Reactienota Reigersborg Zuid V

Vooroverleg

Onderwerp: **Reigersborg V Zuid te Hoogkarspel**
Advies bestemmingsplan t.b.v. nieuwe woonwijk

Voorontwerp-bestemmingsplan Reigersborg Zuid V Hoogkarspel

Bijgaand sturen wij u een revisietekening.

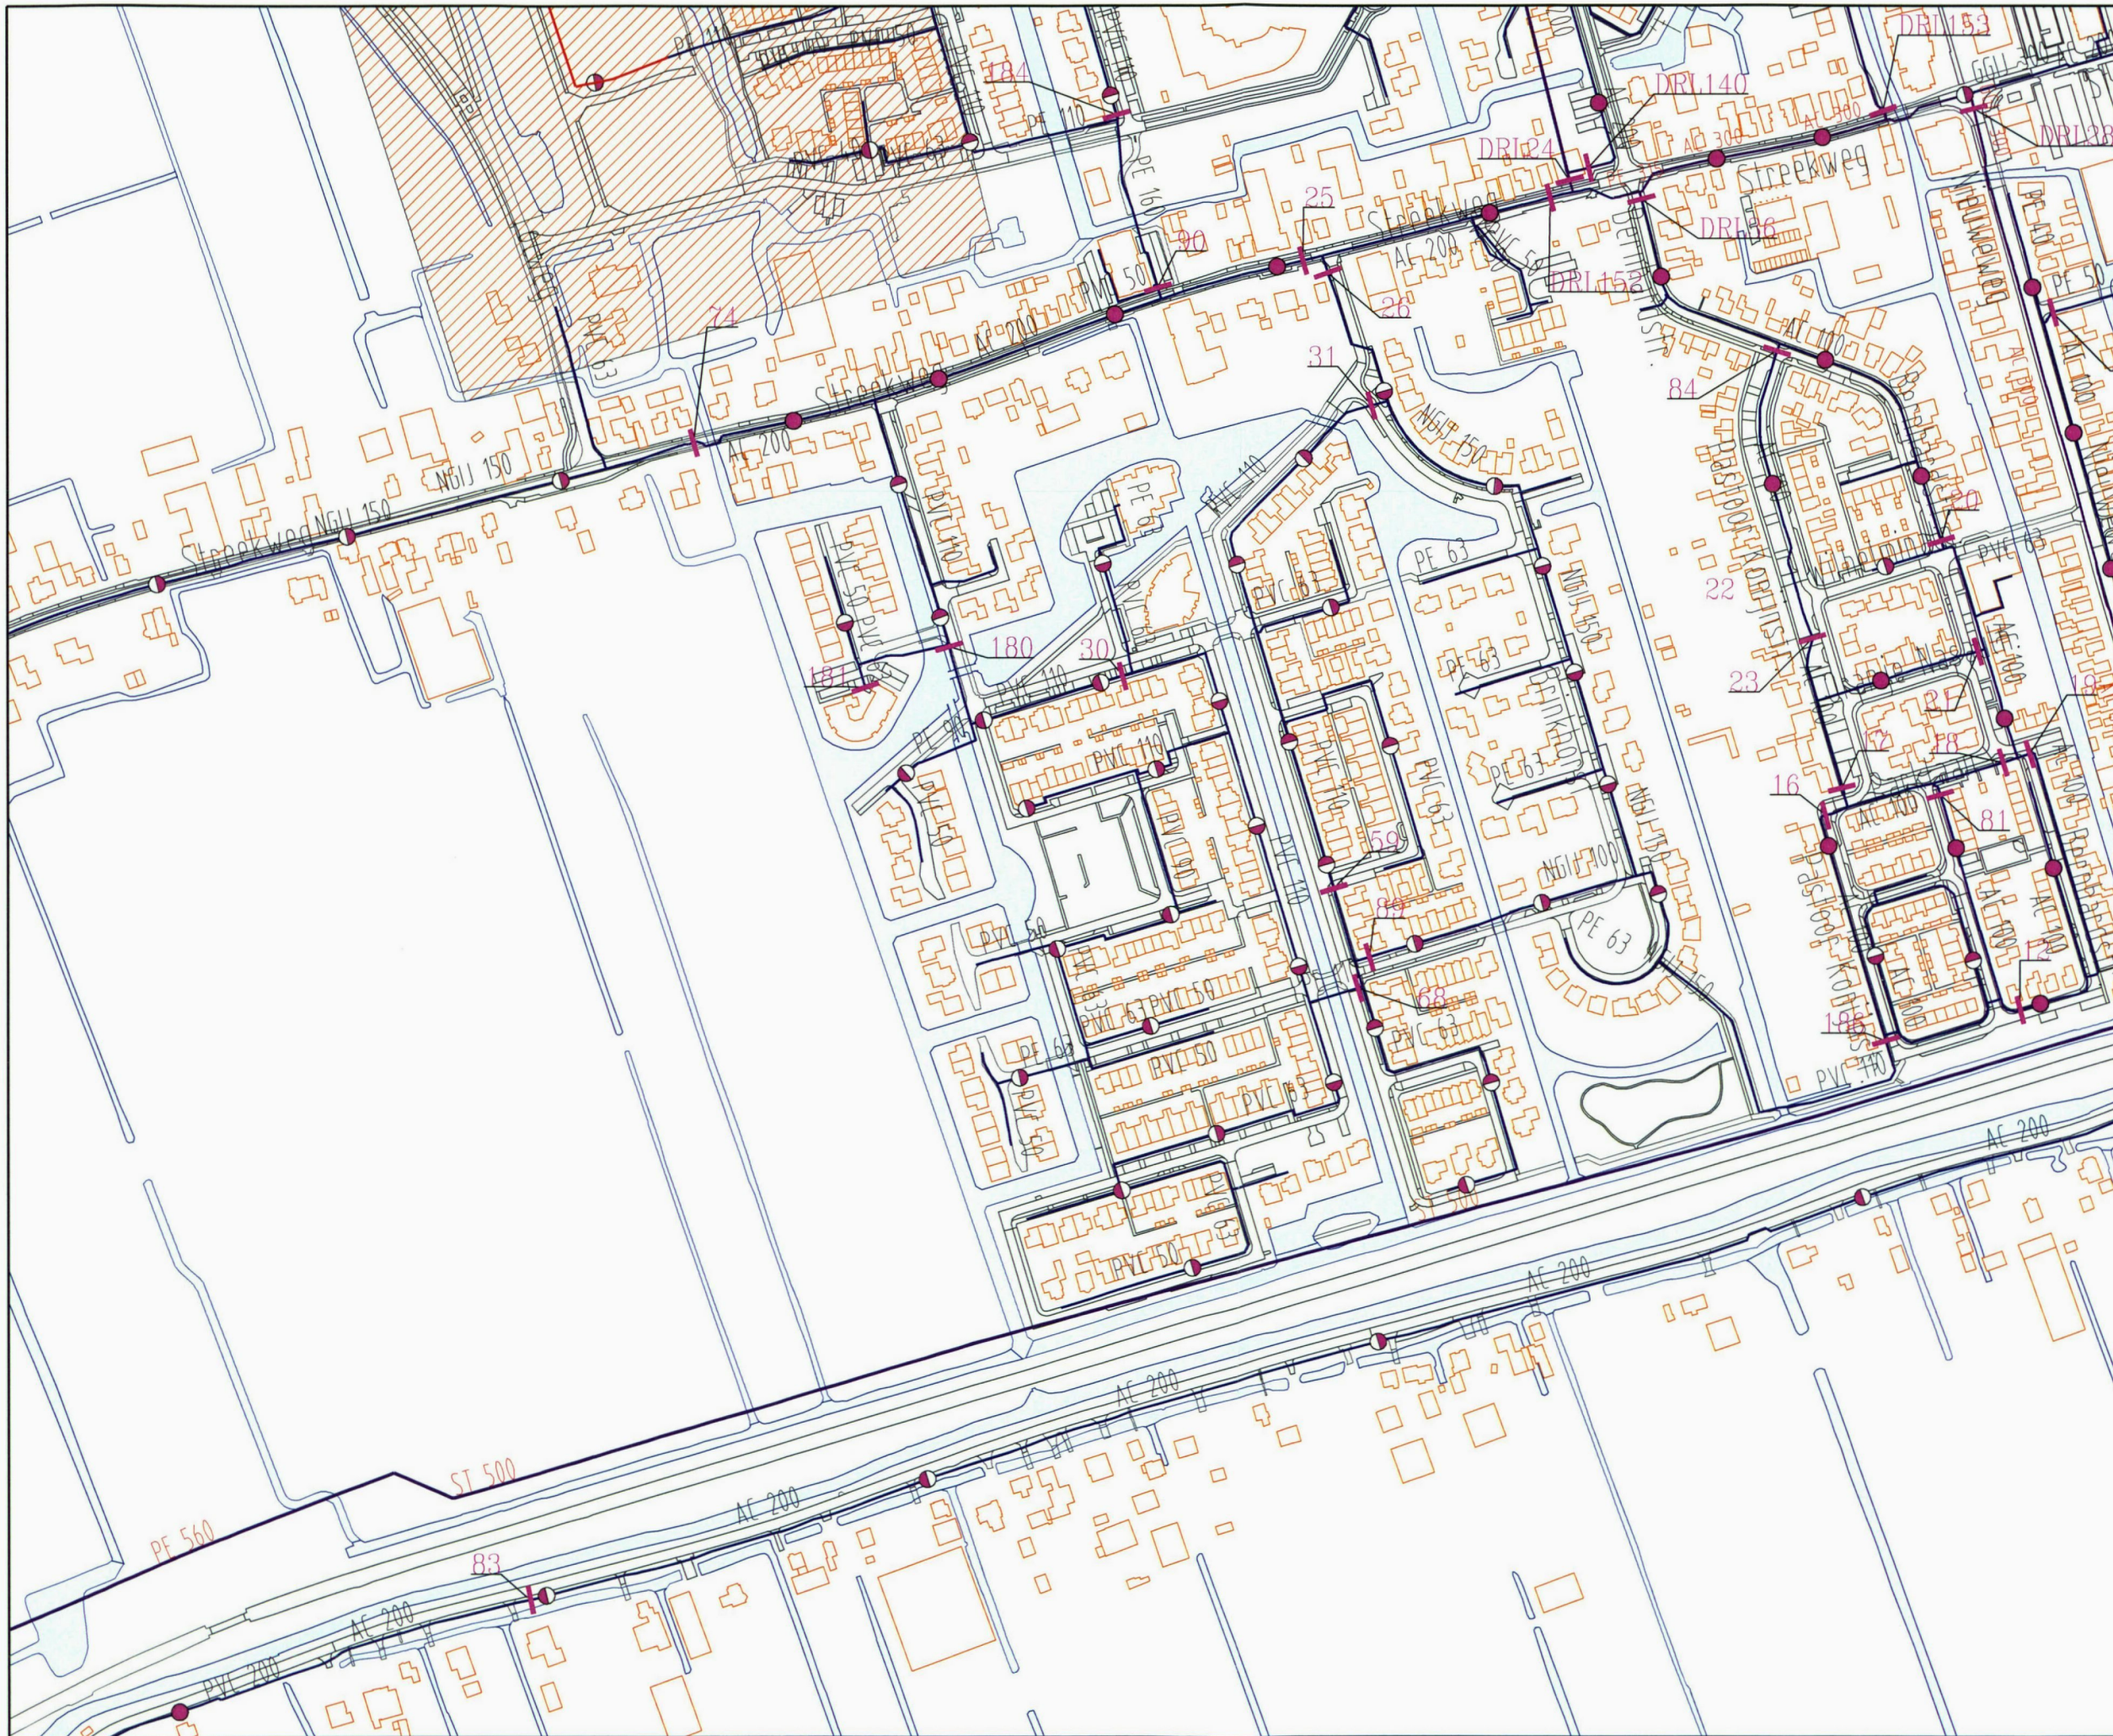
Ter veiligstelling van onze in het plan te leggen c.q. aanwezige leidingen verzoeken wij u vooral ook die voorwaarden in acht te nemen die openbare nutsbedrijven nu eenmaal moeten stellen om hun taak in het algemeen belang te kunnen uitoefenen. Een zeer belangrijke voorwaarde is die van het beschikbaar stellen van voldoende ruimte in openbare grond voor het ondergronds verkeer. Deze ruimte dient vrij te zijn van bomen en stekelige beplanting, terwijl de overige beplanting van dien aard dient te zijn dat ons leidingnet te allen tijde goed bereikbaar blijft. Ingeval de leidingstrook voorzien wordt van verharding, dient deze verharding 'open' te zijn. Tevens dient het leidingtracé vrij te blijven van opslag e.d.. In dit kader willen wij u wellicht ten overvloede wijzen op de Nederlandse norm NEN 7171-1 en de praktijkrichtlijn NPR 7171-2. Onderdeel hiervan vormt een standaard dwarsprofiel voor een woonstraat en een industriegebied.

Tevens vragen wij uw aandacht voor het volgende. Het PWN-distributienet ten behoeve van de te realiseren nieuwbouw wordt ontworpen op de drinkwatervraag. Vervolgens wordt in overleg met de brandweer (gemeente) bestudeerd of het verzoek om bluswater (op de diverse locaties in het plan) in het ontwerp kan worden ingepast. In de gevallen dat dit niet kan worden gehonoreerd, dient de brandweer (gemeente) naar een alternatieve bluswatervoorziening uit te zien. Wij attenderen u erop dat alternatieven, naar onze inschatting, in een zeer vroeg stadium ontwikkeld dienen te worden zodat er voldoende financiële middelen voor vrijgemaakt kunnen worden.

In het belang van de volksgezondheid mogen de in het plan gelegen gronden geen gevaarlijke stoffen bevatten, die na leidingaanleg in het drinkwater terecht kunnen komen. Zonder uw tegenbericht nemen wij aan dat in het onderhavige plan geen vervuilde gronden aanwezig zijn.

1. In het verkavelingsplan is voldoende openbare ruimte beschikbaar voor deze leidingenstroken.
2. Een bluswatervoorziening is inpasbaar, maar nog niet in het ontwerp opgenomen. Bij uitvoering van het plan wordt dit afgestemd.
3. Uit de bodemonderzoeken is gebleken dat er geen gevaarlijke stoffen zijn aangetroffen die een belemmering vormen voor de drinkwatervoorziening.
4. Overleg in het kader van de uitvoering van het plan wordt opgenomen in de planning.

Bluswatervoorziening:

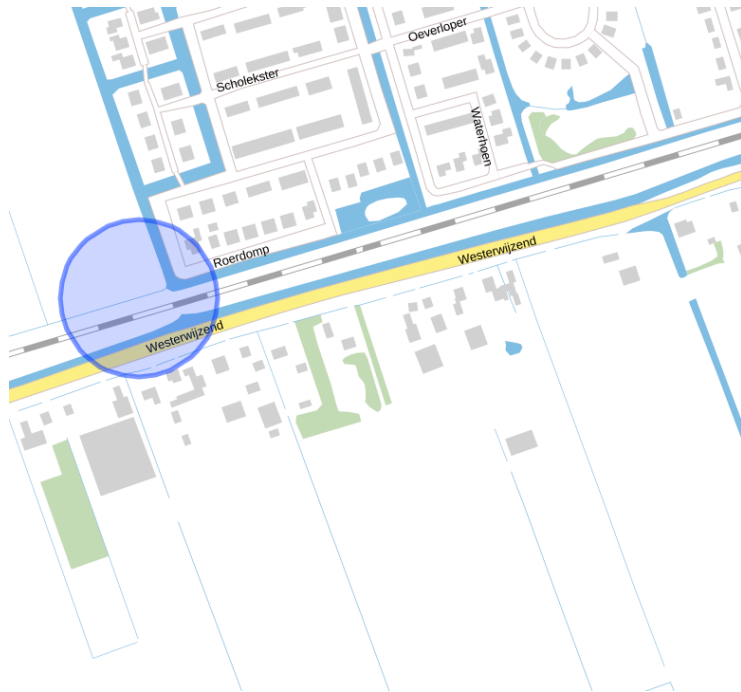
- de bevindingen te vertalen naar het plangebied en mee te wegen bij de groepsrisicoverantwoording.
- de brandweer te betrekken bij het bepalen van de opstelplaatsen en de locatie van de primaire bluswatervoorziening.
- De handreiking bluswatervoorziening en bereikbaarheid van Brandweer Nederland, uitgave november 2012 toe te passen voor het plangebied.

Het plangebied is beoordeeld op de aanwezigheid en de beschikbaarheid van bluswatervoorzieningen. Hieruit blijkt dat de primaire bluswaterwinning nog bepaald moet worden. Secundair bluswater is aanwezig in de vorm van open water.

1. De bevindingen zijn meegenomen in de (beperkte) groepsrisicoverantwoording. De reactie van de veiligheidsregio heeft geen consequenties voor de conclusies ten aanzien van de groepsrisicoverantwoording. In de toelichting zijn de scenario's, bestrijdbaarheid, zelfredzaamheid, gevolgen voor het plan en maatregelen nader toegelicht.
2. Overleg over het bepalen van opstelplaatsen en de locatie van de primaire bluswatervoorziening wordt opgenomen in de planning voor de uitwerking van het plan.
3. Bij de uitwerking van het plan wordt de genoemde handreiking gehanteerd.
